# **NOVA CONDUTA ADUTORA ENTRE A ETA DE MORGAVEL E O RESERVATÓRIO DE MONTE CHÃOS**

(Projeto de Execução)

Parecer da Comissão de Avaliação

Julho de 2020

Figura n.º 1 – Mapa constante do Projeto.

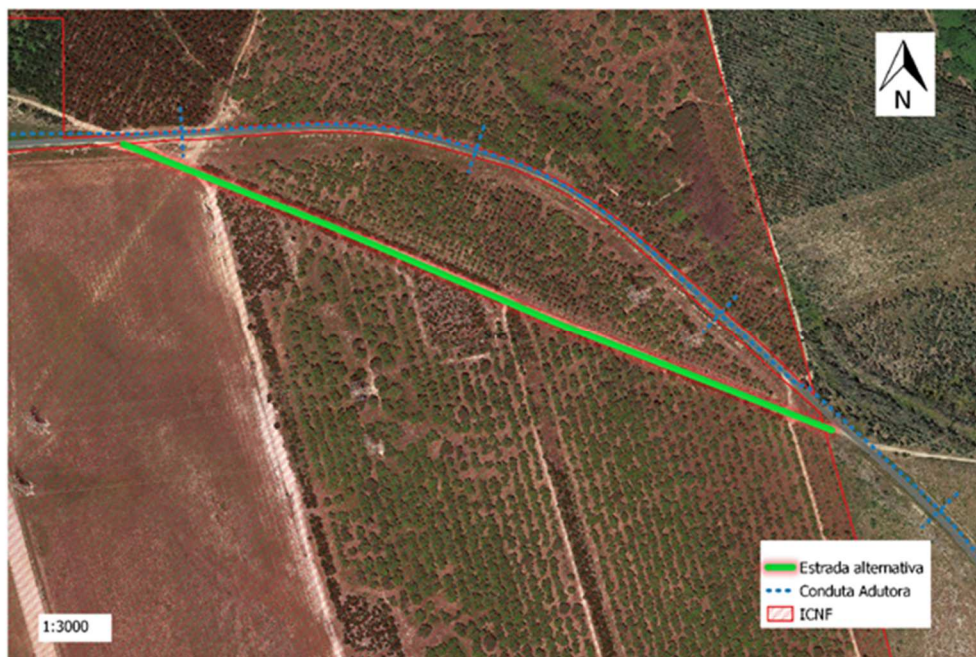
Deste modo, o desvio do traçado da conduta entre o km 4+750 e 4+800, onde se identificaram 2 sobreiros isolados para abate e entre o km 4+850 e 4+950 onde se identificaram 11 sobreiros para abate em povoamento, poderá eventualmente poupar os mesmos, se a movimentação de terras e os trabalhos ali a desenvolver não acabar ainda assim de afetar as suas raízes e comprometer a sua sobrevivência no longo prazo.

O elemento de análise que veio agora a ser acrescentado é o designado como estrada alternativa à estrada de acesso à ETA de Morgavel (entre os km 2+650 a km 3+210 da conduta do projeto), que atravessa uma área sob gestão do ICNF e que se encontra ladeada de sobreiros. Assim, ao pretender “minimizar a interferência com os sobreiros, deverá o Empreiteiro prever o uso da estrada atual de acesso à ETA de Morgavel como faixa de trabalho, tendo de assinalar como estrada alternativa de circulação, a estrada de terra existente” tal como vem descrito no projeto, para além de eficácia duvidosa acaba por introduzir mais fatores de perturbação na mancha de sobreiros a sul da estrada de acesso à ETA de Morgavel.

Neste sentido, deverão ser salvaguardados os exemplares de sobreiros existentes, assim como manter transitável o referido caminho após a sua utilização.
